Objet : Notification de la fin d'examen préalable par la DREAL
Demande d'autorisation d'exploiter un site de tri, transit, regroupement et traitement
de déchets d'activités économiques sur le territoire de la commune de Saint-Just-en-Chaussée

Objet : Demande de compléments sur un dossier d'autorisation environnementale

RELEVÉ DES INSUFFISANCES

**Réponse à l'avis de la Mission Régionale d'Autorité
Environnementale des Hauts-de-France
Établissement CHIMIREC VALRECOISE à
Saint-Just-en-Chaussée (60)**

Figure 8 : Localisation de la haie multistrata prévue au niveau de l'aire d'accueil des gens du voyage

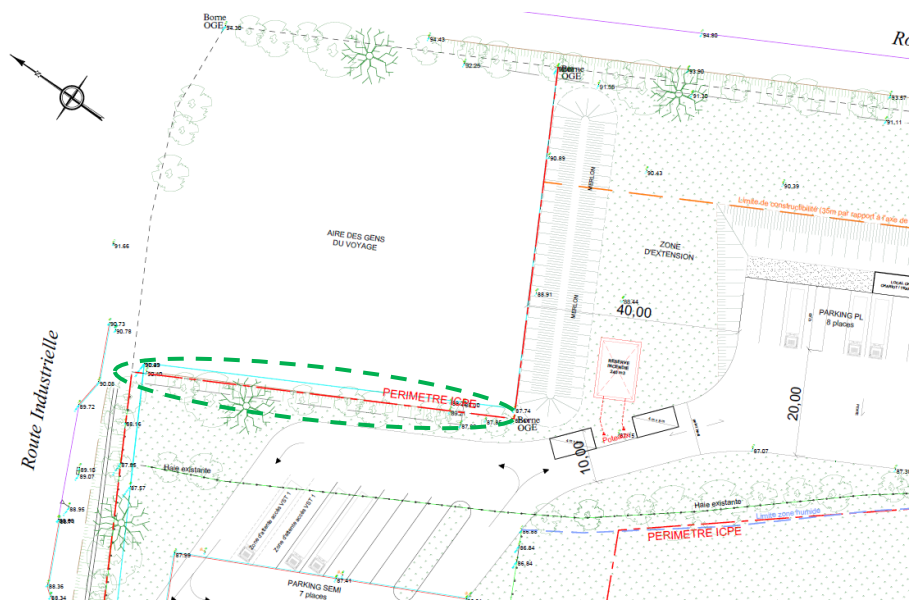
En raison de l'extension du périmètre d'exploitation (VSJ2) sur la parcelle AM-110, sur une partie des parcelles AM-35 et AM-81, qui se trouvent dans la zone industrielle existante et à proximité immédiate de l'aire d'accueil des gens du voyage, il conviendra de s'assurer que l'aménagement paysager du site traversé par la rivière l'Arré soit conservé et renforcé (bois de Mermont, le Marais, couvert arboré présent le long de la D916, plantation et engazonnement des aires périphériques, aménagement d'espaces végétalisés, haie multistrata, parkings en enrobés et plantés d'arbres de hautes tiges). Il sera accordé une vigilance particulière sur le renforcement des haies bocagères en limite de l'aire d'accueil afin de limiter les interactions entre le projet industriel et l'espace dédié aux gens du voyage.

Ainsi, la plantation d'une haie multistrata est envisagée en accompagnement de la clôture prévue en limite de l'aire d'accueil des gens du voyage :

Le même principe sera accordé au merlon paysager prévu en limite de l'aire d'accueil des gens du voyage.

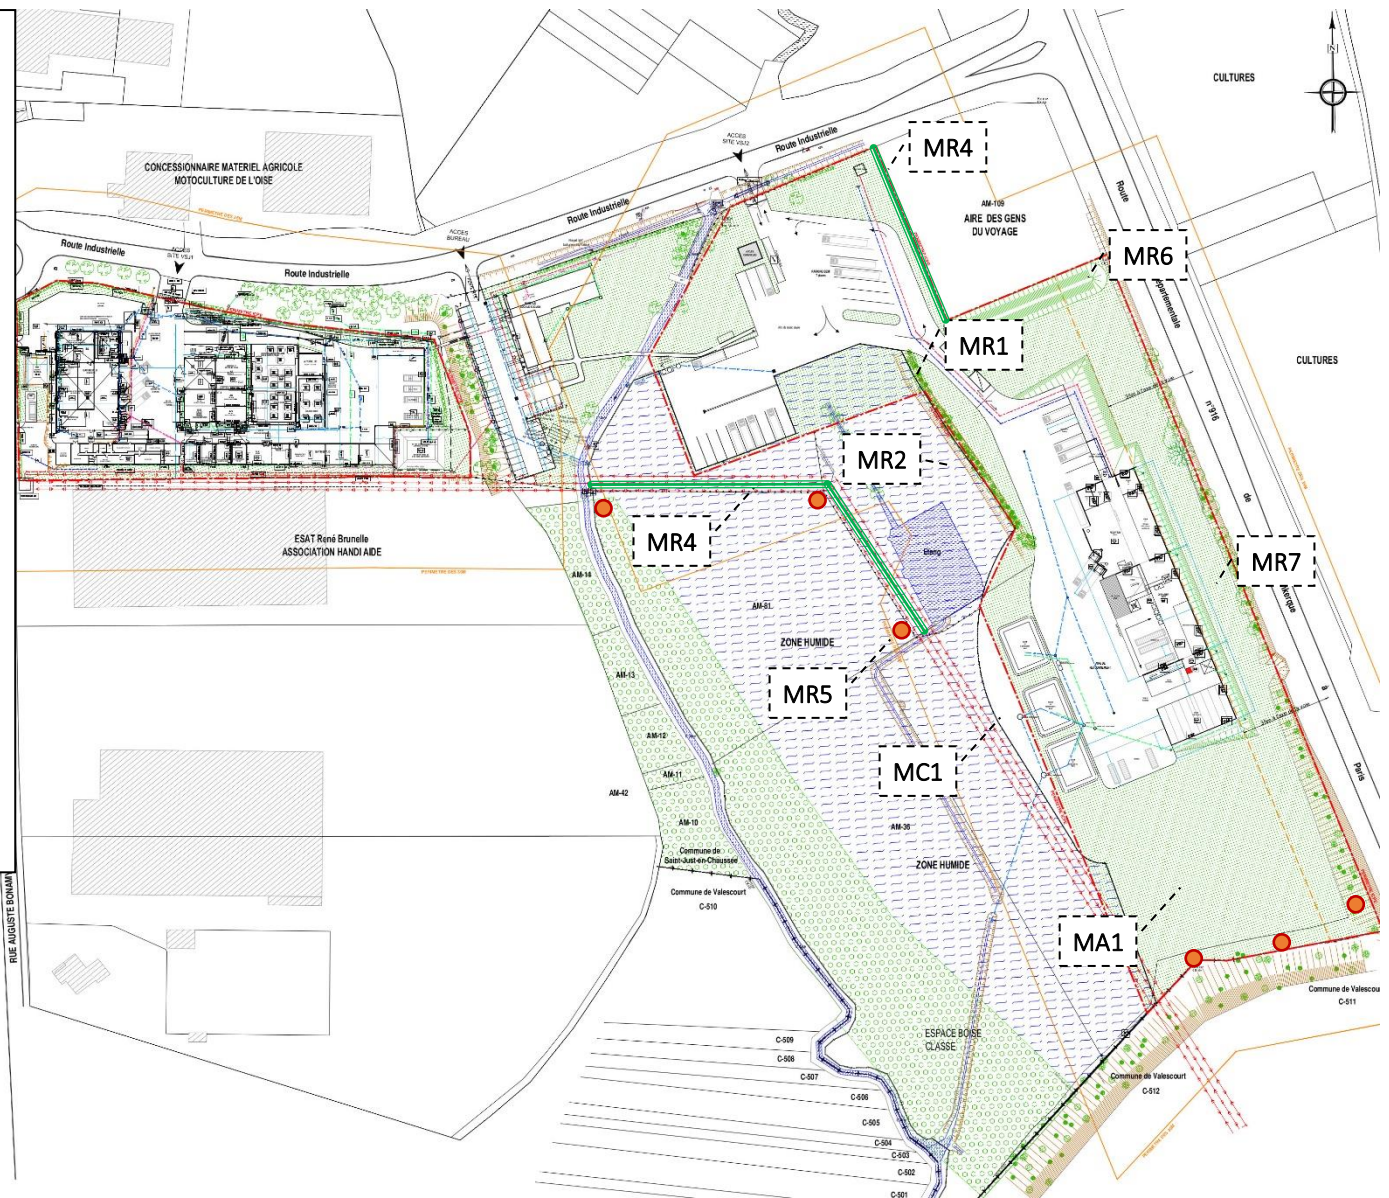
Le pétitionnaire fournira un plan global permettant de localiser les mesures d'évitement, de réduction et de compensation liées à la biodiversité.

Un plan global du projet synthétisant l'ensemble des mesures d'évitement, de réduction et de compensation liées à la biodiversité est proposé en page suivante.

Plan masse du périmètre d'exploitation futur (source : étude d'impact page 17)

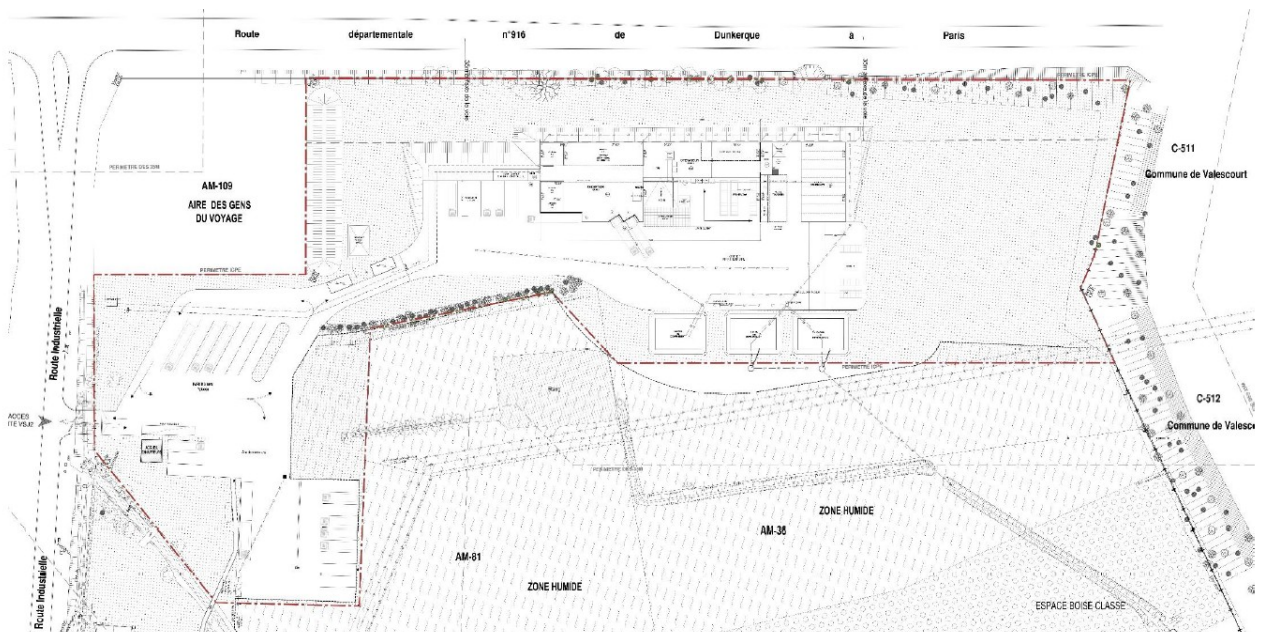
Les plans fournis dans le dossier ne permettent pas d'apprécier l'implantation des installations.

L'autorité environnementale recommande de présenter des plans qui illustrent et permettent d'apprécier l'implantation des installations telles qu'elles sont décrites dans les études d'impact et de dangers.
